WinProladderV2.38 功能变更说明

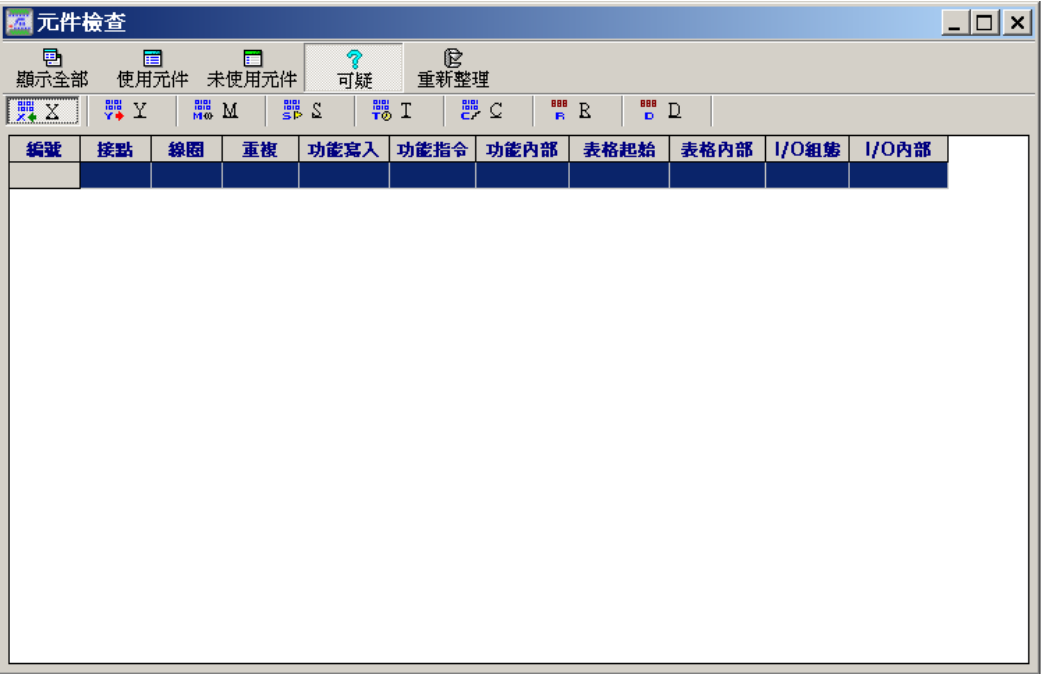
增加功能-增加[组件检查]之功能写入显示、I/O 组态使用显示及[可疑?]功能
